# REGISTRE D'ENQUÊTE PUBLIQUE

relatif à : l'enquête publique unique relative au  
projet de création d'un complément au demi-diffuseur  
n° 11 de Vienns - Sud sur la commune de  
Reventin-Vaugris, et portant sur la déclaration  
d'utilité publique du projet important mise en  
compatibilité du PLU de Reventin-Vaugris, l'enquête  
parcellaire et la demande d'autorisation environnementale.

### 4 évolutions présentées dans le document du 13 avril 2021 (version V2) :

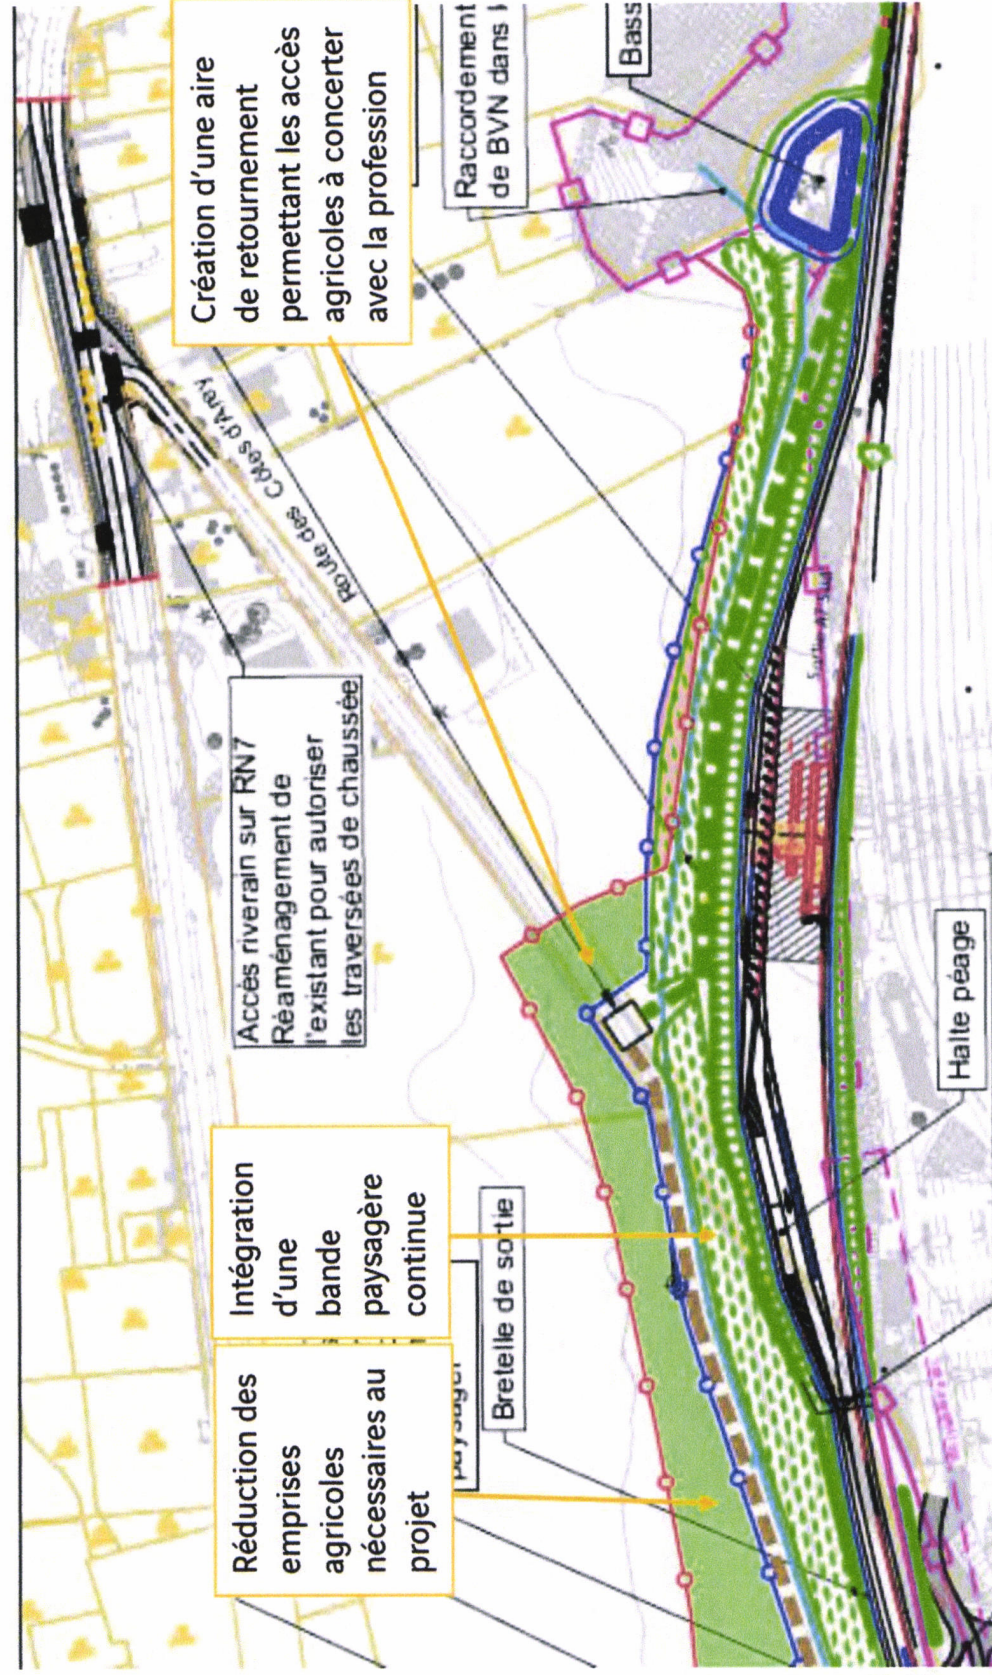
- EVO 4 - déplacement parking covoiturage sur accès route de l'aérodrome,
- EVO 5 - redressement de la RD131 pour réduire la chicane
- EVO 6- décalage giratoire OUEST,
- EVO 7 - réduction taille giratoire EST avec évitement bâtiment des services techniques de la Mairie.

**Toutes ces soi-disantes évolutions apportent plus de problèmes que de solutions.**

## EVO 2 - MISE EN IMPASSE ROUTE DES COTES D'AREY côté ex LAVOIR (en accès RN7 aux riverains, avec tous les mouvements Entrées/Sorties Nord et Sud)

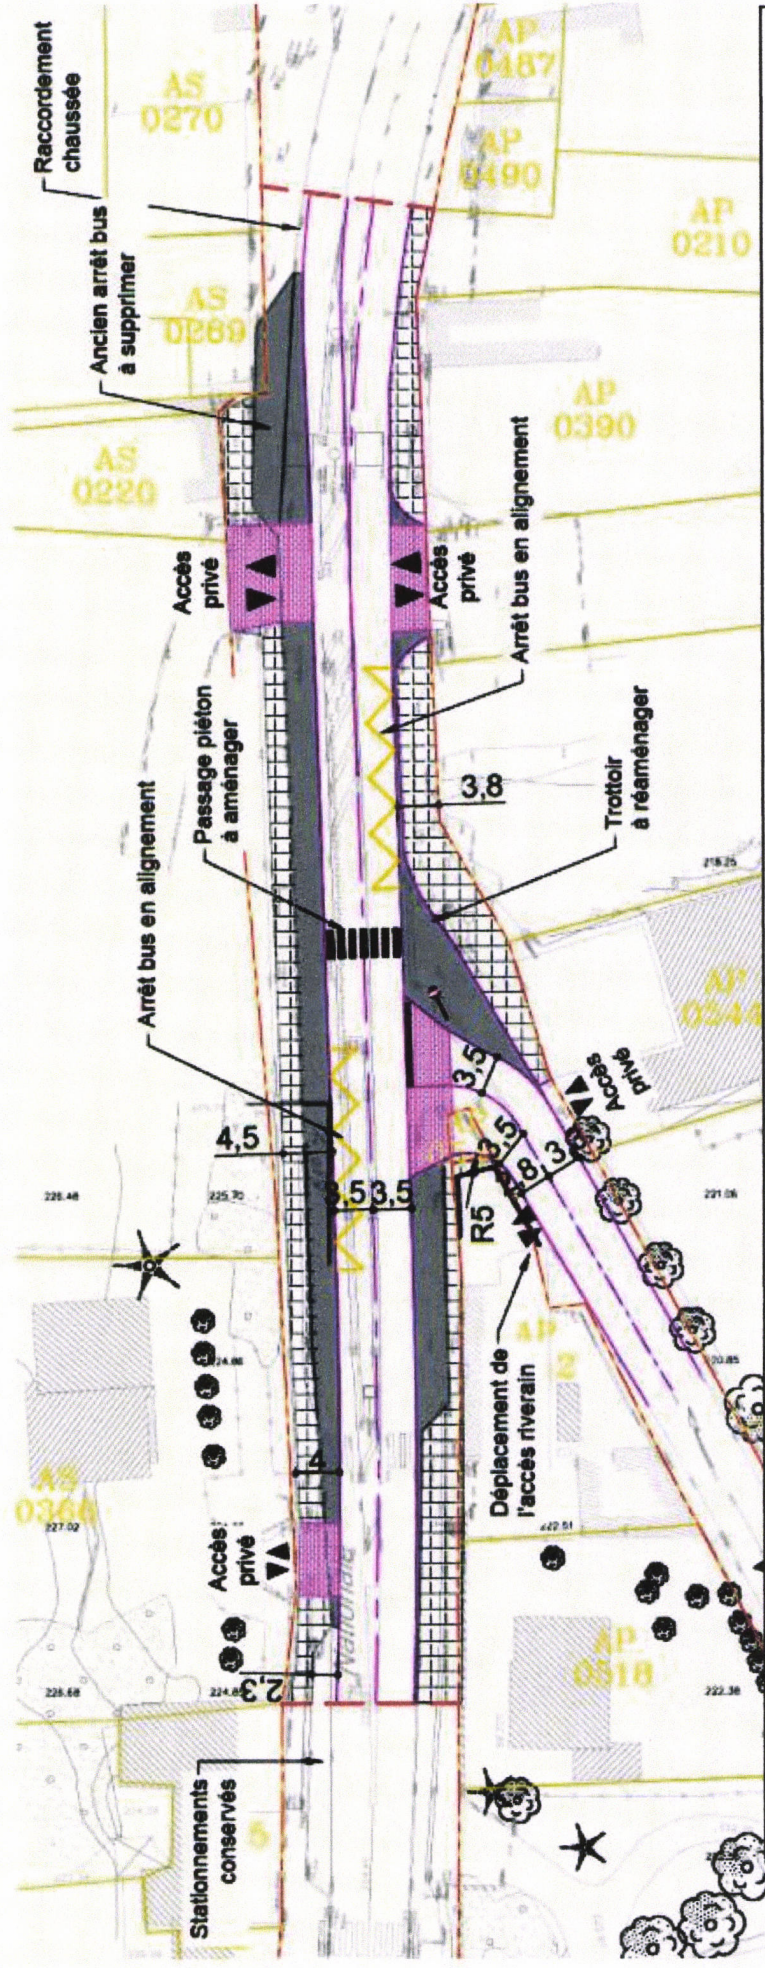
Les conséquences de la mise en impasse de la route des Côtes-d'Arey (côté ex-Lavoir).

Vinci remet en service une section accidentogène sur la RN7 (accident mortel avec fermeture accès depuis 2010).

## Conséquence EVO 4 - Route de l'Aérodrome (zone du Saluant) inadaptée aux flux de véhicules et à une circulation tout mode.

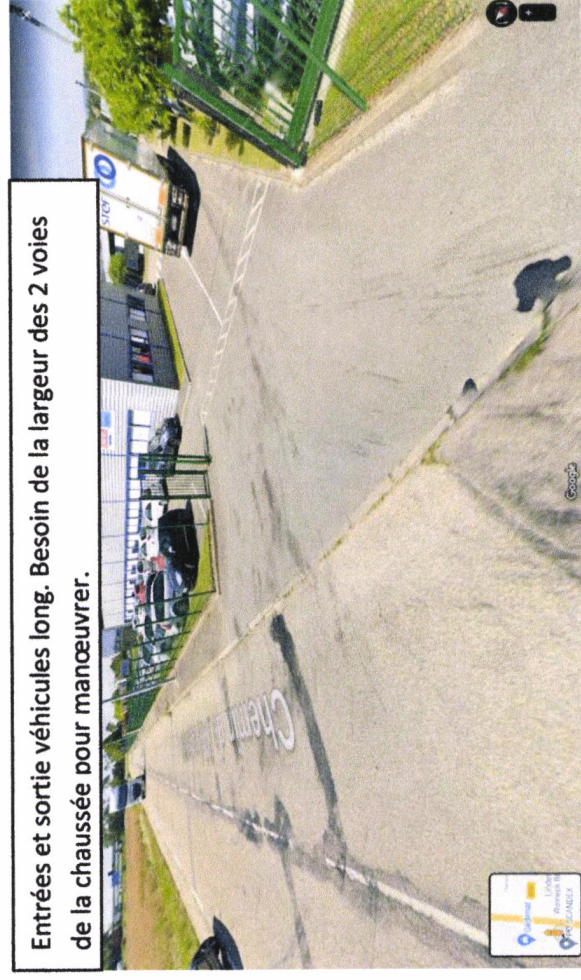
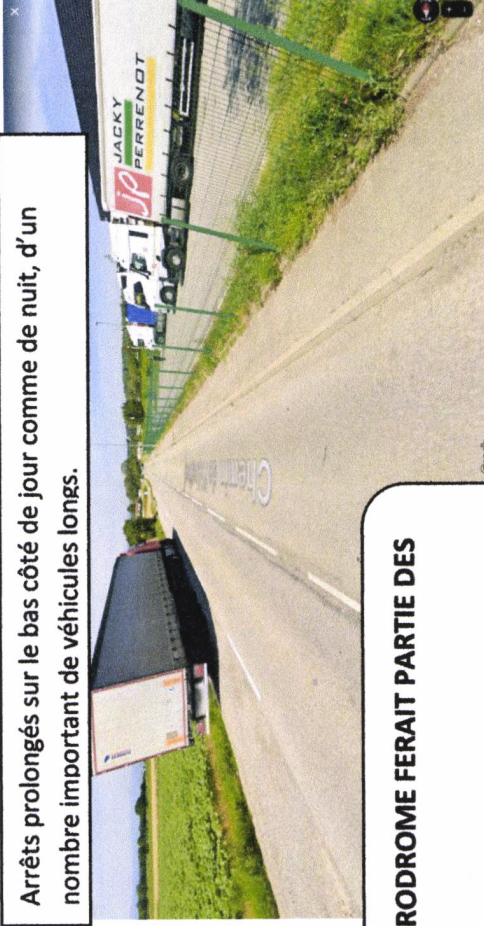
Entreprises de production, frets routiers avec flux importants de véhicules longs.

Bâtiment au niveau d'une chicane, mauvaise visibilité.

## EVO 5 – Redressement de la RD131 + EVO 6 - Décalage giratoire OUEST

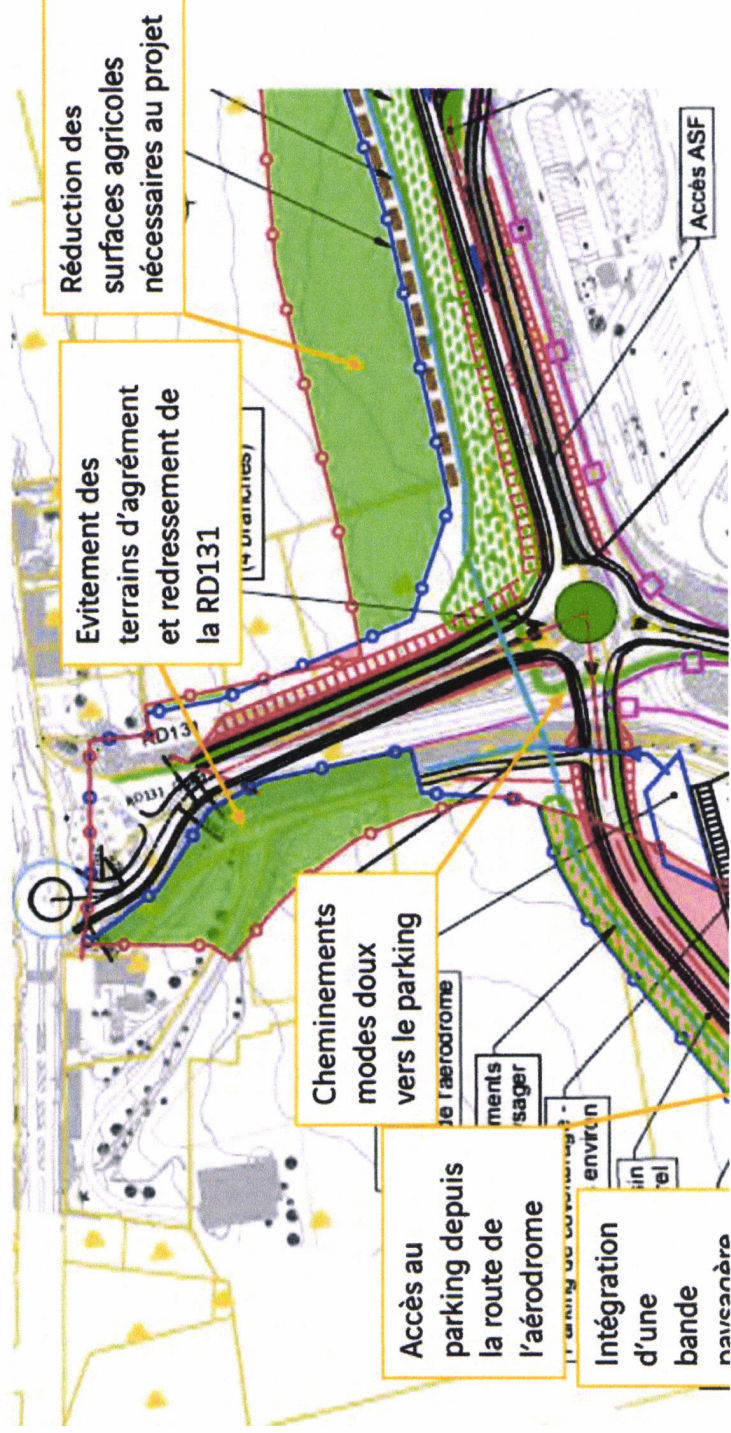
La RD131 est à l'origine une voie d'accès créée à partir de terres rapportées, sur le sommet d'un remblai avec 1 devers de chaque côté.

- Obligation de créer une nouvelle infrastructure sur du vide (nouveau remblai à prévoir) sans toucher aux terres agricoles et jardins à proximité, pouvant supporter le poids de véhicules lourds. **Augmentation des coûts et délais + dégradation/pollution terres agricoles.**
- La courbure de sortie de chicane sera certes atténuée mais l'entrée de virage (sortie giratoire vers RD131) restera une zone de croisement difficile entre 2 véhicules longs (poids lourds et/ou cars scolaires) + dangerosité accès entrée/sortie du petit parking des riverains RN7 Le Grand Chemin.

### - DEMI ECHANGEUR CENTRE COMPACT -

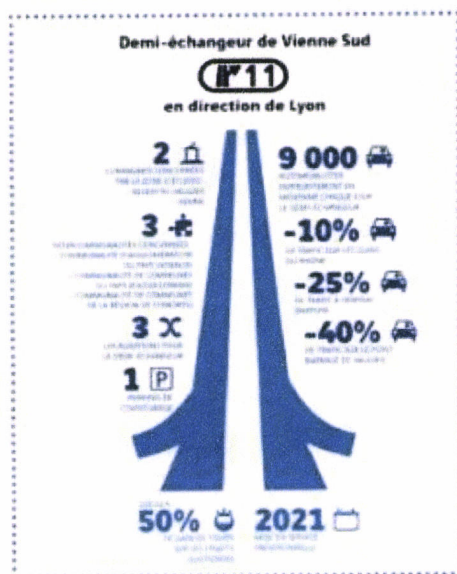
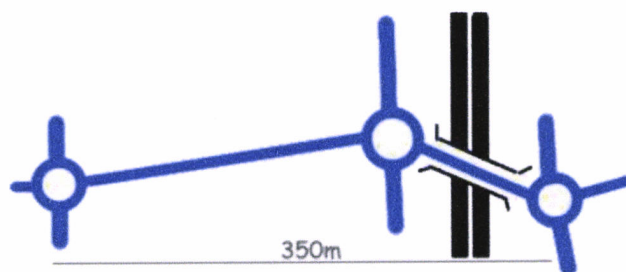
En prévision **12000 v/j** dont 600 PL/j

3 giratoires sous dimensionnés  
et un pont en biais  
sur moins de 350m

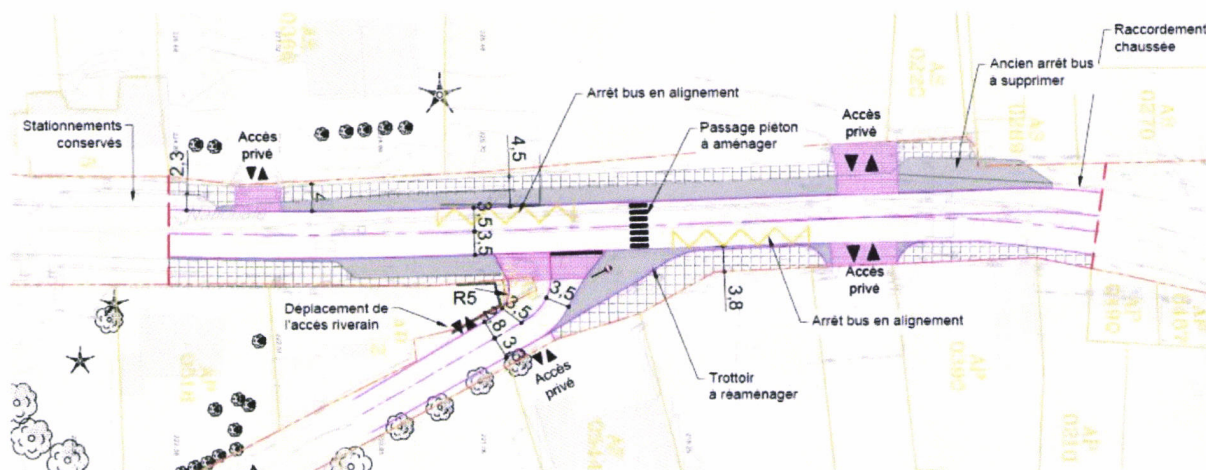
L'évolution du projet CENTRE COMPACT (document Vinci du 22 octobre 2020) supprime le giratoire de la bretelle de sortie, et met en impasse la route des Côtes d'Arey au niveau de l'ex Lavoir (case F6-G6). Conséquence : rétablissement de l'accès à cette route dans les 2 sens de circulation.

Les nouveaux dangers sur la RN7 :
